Service meddelande

NR
209

BETR.
Kolvspel på använd motor

240

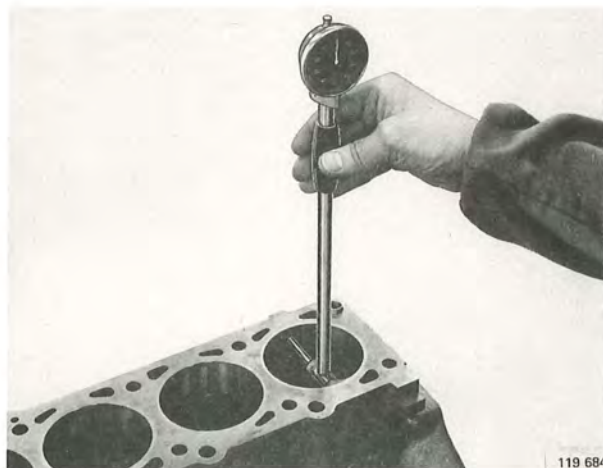
Värde för max tillåtet kolvspel på använda B200/B230-motorer tillåts vara 0,080 mm innan kolven behöver bytas. Vid montering av nya kolvar gäller som tidigare, spelet enligt specifikationsboken.

Mät kolvens diameter på höjden C:

C = 13,4 mm för motor B200

C = 7,0 mm för motor B230

Mät cylinderdiametern 35 mm under övre vändläget
